**Artikel:** Concorso per il risanamento fonico nella zona Melide-Ponte Diga - Bissone

# Concorso per il risanamento fonico nella zona Melide - Ponte Diga - Bissone

757575

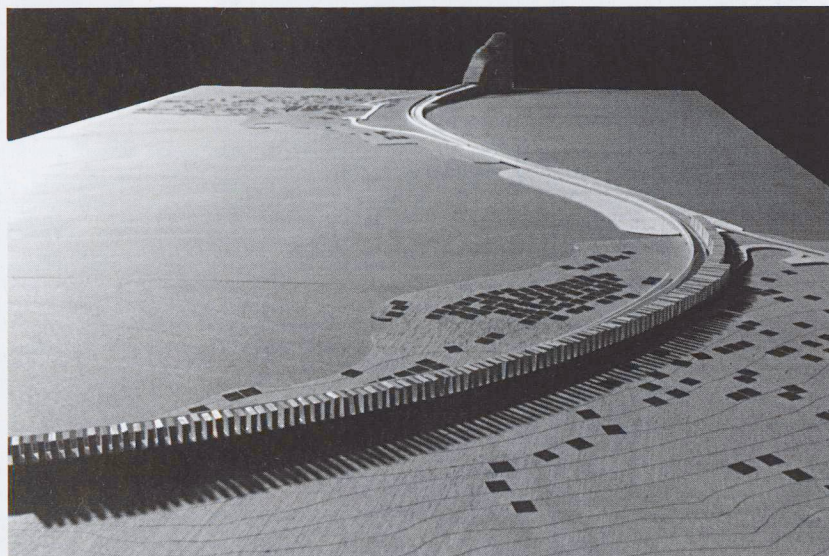
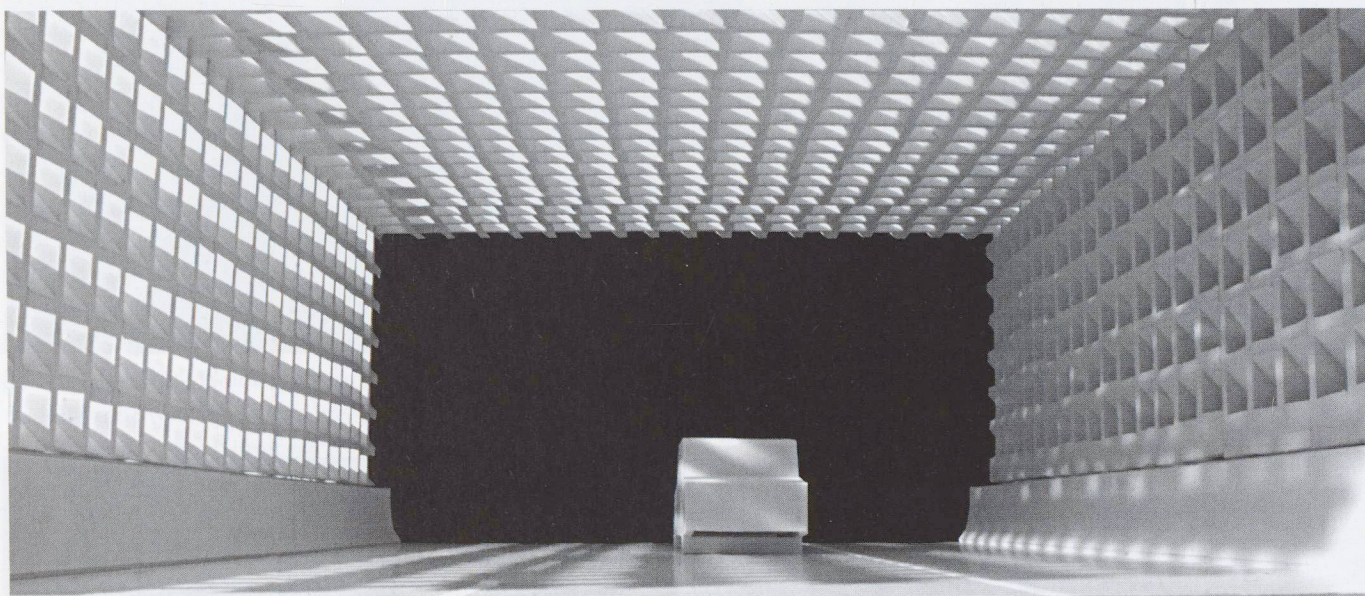
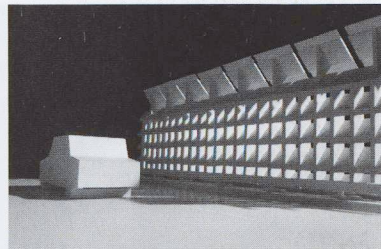
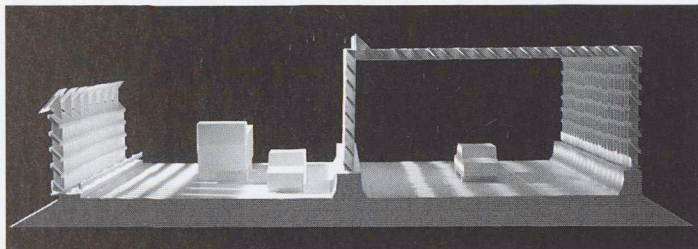
*Osservazioni generali* Il progettista si è allontanato sostanzialmente dalla proposta di progetto della prima fase. Una tale decisione è lecita. Rimane tuttavia un concetto che incide sul paesaggio, ora non più con pannelli posti di traverso sulla carreggiata dell'autostrada, ma con pareti strutturali di elementi in calcestruzzo. Nonostante la loro diversa altezza e funzione si ottiene, con una ponderata variazione della maglia delle aperture quadrate, un effetto unitario e inconfondibile. Questo gesto forte, arricchito dal gioco di luci e ombre, rimane leggibile nel paesaggio in modo misurato e variato nell'arco della giornata. Le due pareti scagliate, viste da maggiore distanza, danno uno sfondo alla sagoma di Bissone e mediano in modo naturale tra la compatta edificazione del nucleo, le edificazioni

recenti e il paesaggio naturale del pendio sovrastante. Con ciò si evita la monotonia delle grandi superfici di pareti non strutturali come pure l'effetto della striscia scura creata dall'ombra di una copertura. Non convince, né formalmente né riguardo la sicurezza del traffico (effetti luminosi irregolari), la copertura delle due corsie verso nord nella zona di Bissone.

*Aspetti fonici* L'efficacia della protezione fonica è stata considerata discreta. Sono adempite le esigenze della protezione fonica, ma le misure proposte potrebbero essere ancora migliorate.

*Aspetti tecnico-costruttivi-economici* Il calcolo statico, redatto in modo professionale, mostra come il progetto sia fattibile nel rispetto delle norme in vigore. Bisognerebbe comunque verificare l'effetto di un incendio all'interno della semicopertura a Bissone o quello di un urto accidentale. Il progetto si presta in modo ideale per l'installazione di impianti fotovoltaici. I costi di realizzazione si situano nella media.

472539

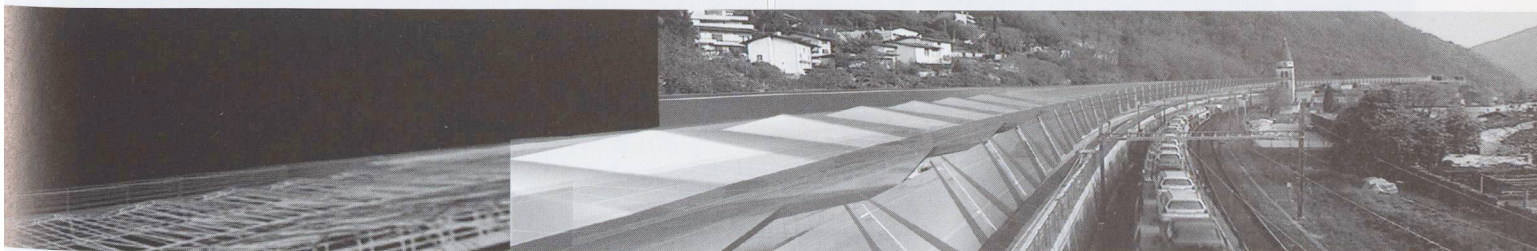
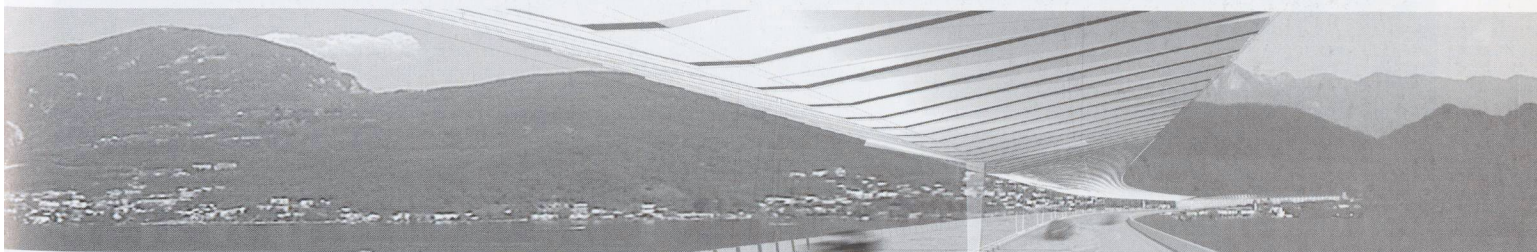
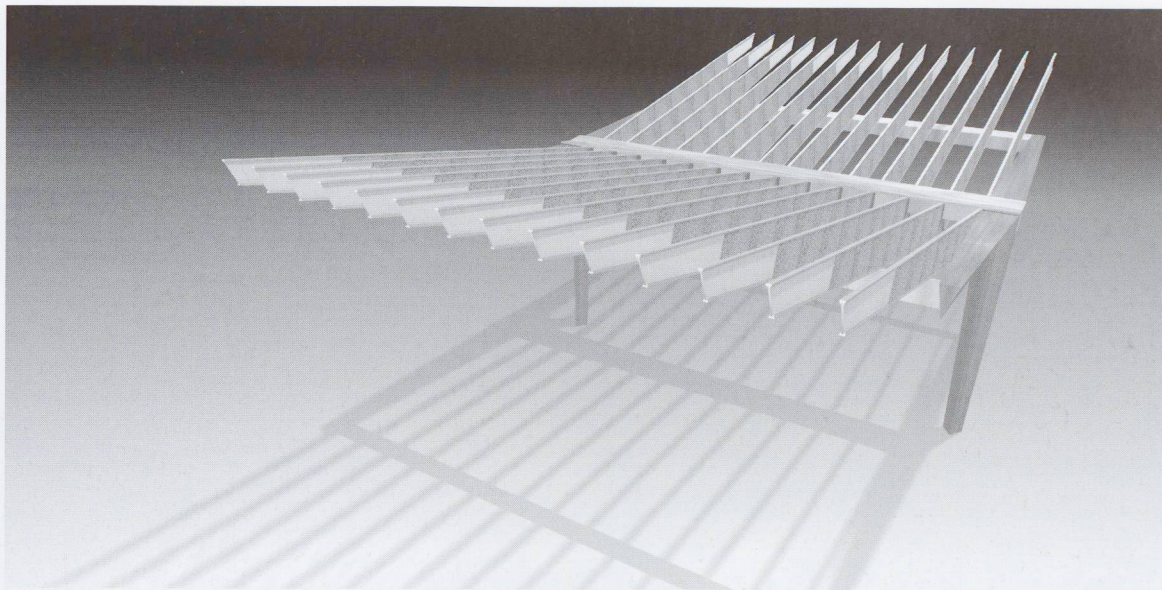
*Osservazioni generali* L'impostazione del progetto è rimasta essenzialmente invariata rispetto alla prima fase. Il carattere unitario che deriva dall'impiego di elementi modulari su tutta la lunghezza è stato particolarmente apprezzato. Solleva invece perplessità la gran varietà di materiali previsti (telai in calcestruzzo armato, elementi longitudinali e sostegni secondari in metallo, travi trasversali secondarie in materiale sintetico fibrorinforzato, pannelli in vetro, pannelli in alluminio espanso). Si ricorda come l'autostrada A2 su territorio ticinese sia contraddistinta dall'impiego sistematico del calcestruzzo armato. Il progetto ha raggiunto un notevole grado di approfondimento. Questo non ha però permesso alla Giuria di fugare i dubbi, già espressi nella prima fase, riguardanti i costi di manutenzione derivanti dalla complessità delle strutture. Il calcolo dei costi di costruzione mostra come il progetto sia molto caro. È comunque possibile, che un ridimensionamento del progetto in corrispondenza della parte centrale del Ponte-diga, riporti i costi ad un limite accettabile pur non pregiudicando la capacità di protezione fonica.

*Aspetti fonici* L'efficacia della protezione fonica è stata considerata come molto buona. Il rapporto costo/beneficio è però insoddisfacente. Come già indicato, non si esclude che da un parziale ridimensionamento del progetto possa scaturire una soluzione interessante anche da questo punto di vista.

*Aspetti tecnico-costruttivi-economici* Il calcolo statico, redatto in modo professionale, mostra come il progetto sia fattibile nel rispetto delle norme in vigore.

Permangono in ogni caso i dubbi sulla robustezza della soluzione proposta. Bisognerebbe inoltre verificare l'effetto di un incendio all'interno della copertura o quello di un urto accidentale. La riduzione dell'altezza libera (minore di 6,40 m) deve essere debitamente tenuta in considerazione. Il progetto si presta per l'installazione di impianti fotovoltaici. I costi di realizzazione si situano al di sopra della media.

583261

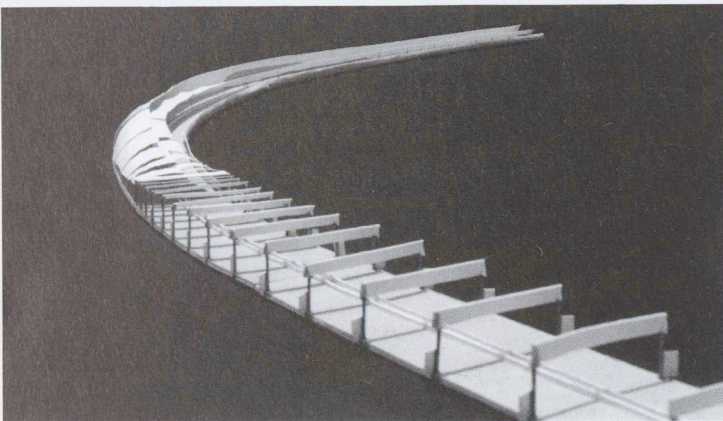
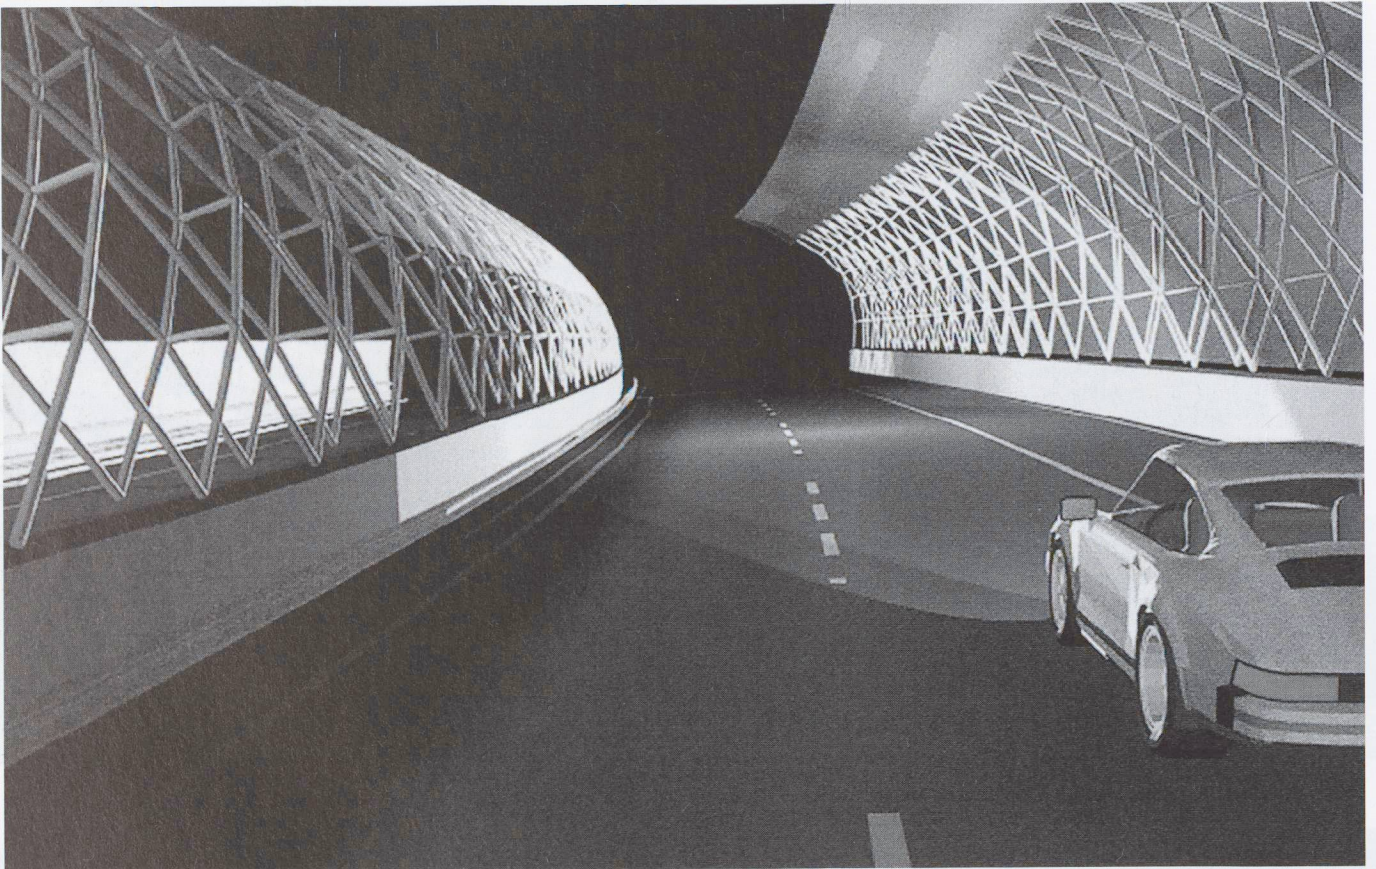
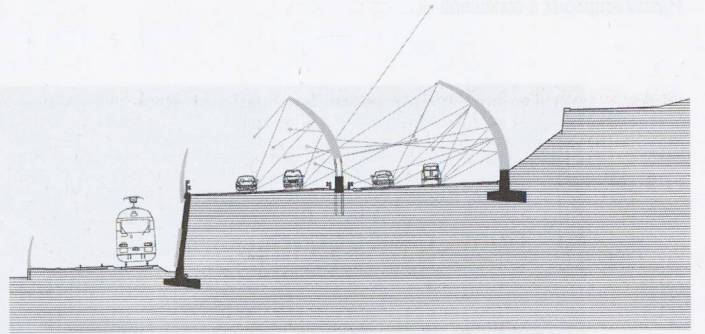
*Osservazioni generali* Il progetto riprende, ma solo apparentemente, i temi e le soluzioni annunciate con la proposta della prima fase. La Giuria ritiene infatti che le promesse di questo progetto non si sono tutte realizzate. Le bellissime forme che, in prima fase, avevano fatto sperare in una proposta paesaggistica tutta particolare e soprattutto dinamica, si sono spente fissandosi in soluzioni statiche, costruttivamente complesse e di difficile realizzazione. Sono evidentemente rimasti alcuni degli elementi principali che avevano attirato l'attenzione in prima fase, come il trattamento uniforme delle differenti superfici e come alcune attenzioni particolari alla geometria dell'autostrada. Gli obiettivi quali la leggerezza, la semplicità, ecc. non sembrano essere raggiunti. La Giuria è convinta che soprattutto il rapporto tra il disegno dell'autostrada esistente e quello dei nuovi manufatti non raggiunge quell'intensità proposta in prima fase, nella quale la dinamicità delle forme curvilinee contrastava in modo interessante con il disegno delle inclinate dell'arch. Tami. La nuova soluzione propone questi rapporti in modo molto meno interessante.

*Aspetti fonici* L'efficacia della protezione fonica è stata considerata discreta.

*Aspetti tecnico-costruttivi-economici* Da un'analisi di massima si considera la soluzione realizzabile. Bisognerebbe comunque verificare l'effetto di un incendio sui pannelli laterali ricurvi sulle corsie a Bissone o quello di un urto accidentale. La riduzione dell'altezza libera (minore di 6,40 m) deve essere debitamente tenuta in considerazione. Il progetto si presta per l'installazione di impianti fotovoltaici. I costi di realizzazione si situano nella media.

090975

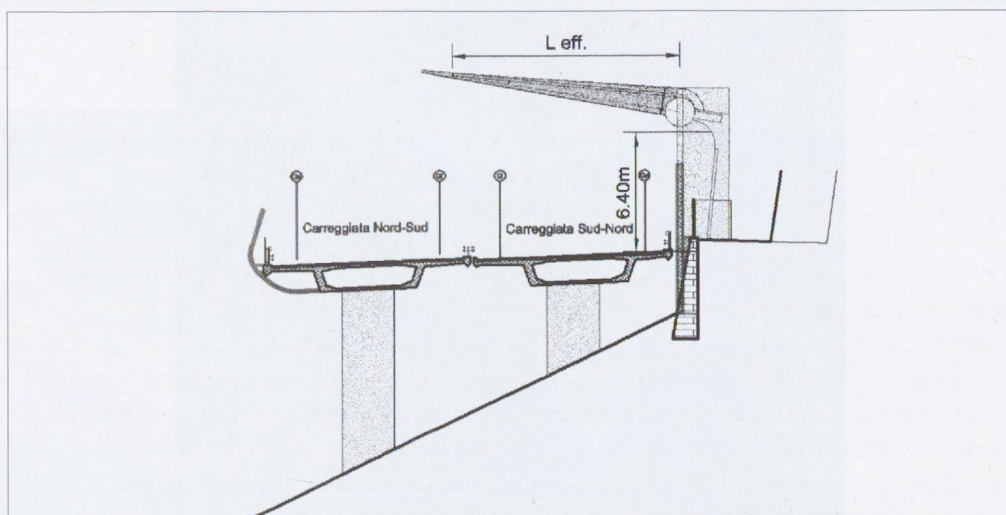
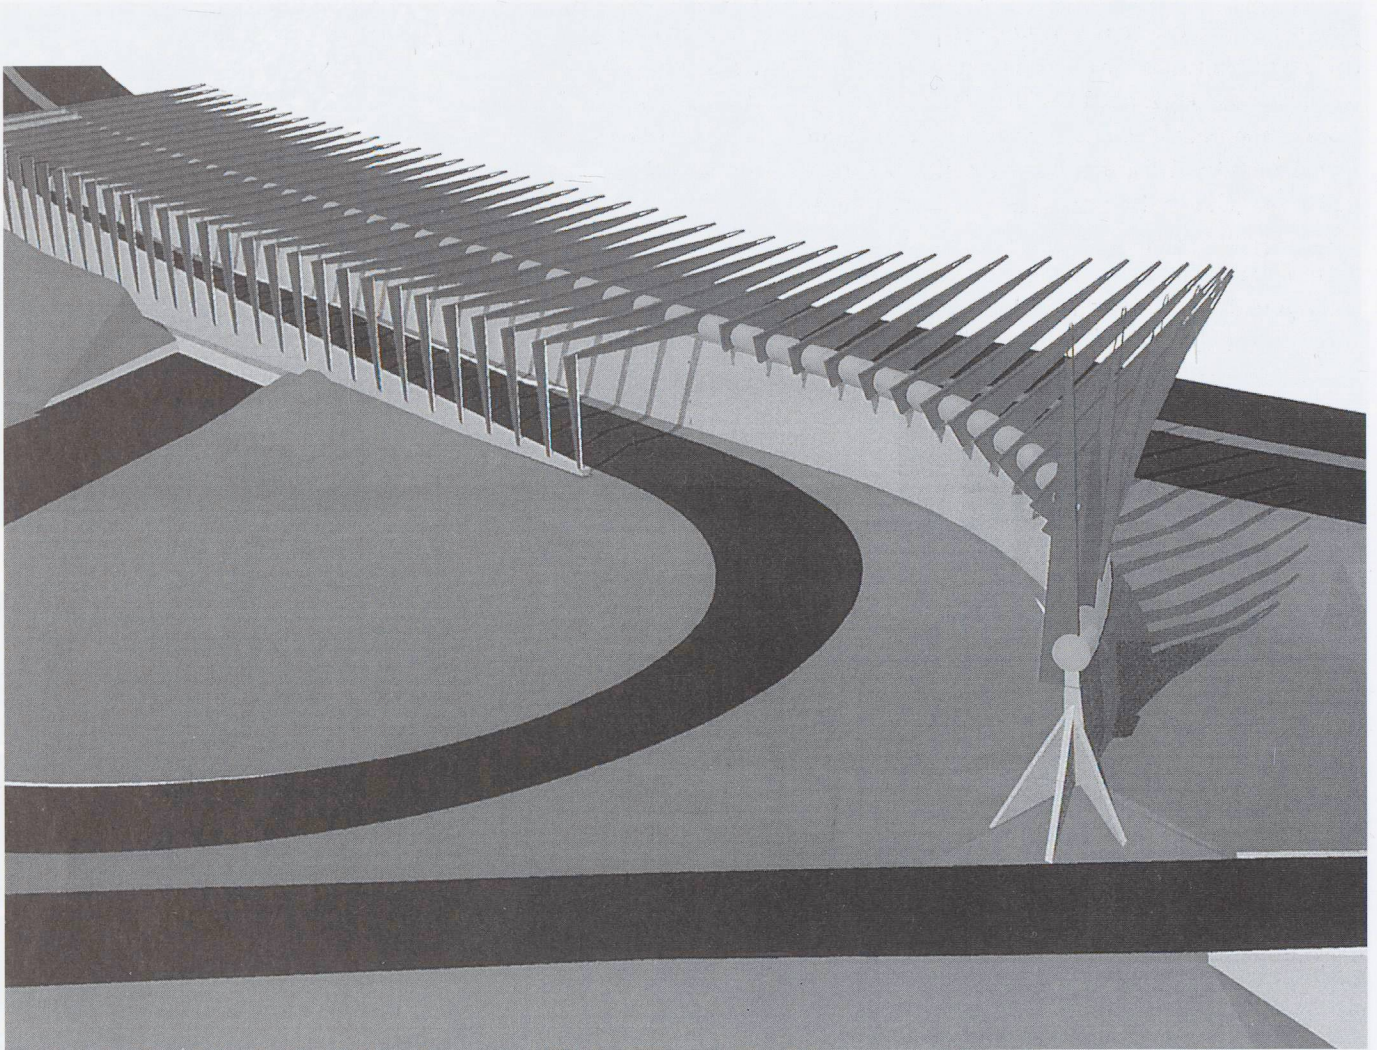
*Osservazioni generali* Si copre la metà dell'autostrada nella zona di Bissone con enormi sbalzi. Così tutte le carreggiate rimangono parzialmente unite. Pareti fonoassorbenti lungo i binari della ferrovia completano in modo discreto l'impianto. Nella zona di Melide le protezioni foniche laterali avvolgono il viadotto con strutture che si sviluppano fino al filo inferiore del cassone. La qualità dell'immagine visiva di questi interventi non è dimostrata. Il concetto espresso nella prima fase è stato mantenuto e sviluppato in modo conseguente, chiaro e accurato. Gli sbalzi enormi danno al progetto una proporzione che può essere messa in dubbio. In relazione alla costruzione, all'economicità e ai costi di manutenzione, si pongono problemi molto impegnativi e sproporzionati. La torsione progressiva dello sbalzo all'uscita di Bissone non è senza una certa eleganza, ma si perde in un gesto sproporzionato e non sufficientemente motivato.

*Aspetti fonici* L'efficacia della protezione fonica è stata considerata buona.

*Aspetti tecnico-costruttivi-economici* Il calcolo statico, redatto in modo professionale, mostra come il progetto sia fattibile nel rispetto delle norme in vigore. Bisognerebbe comunque verificare l'effetto di un incendio all'interno della semicopertura a Bissone. Il progetto si presta per l'installazione di impianti fotovoltaici. I costi di realizzazione si situano nella media.
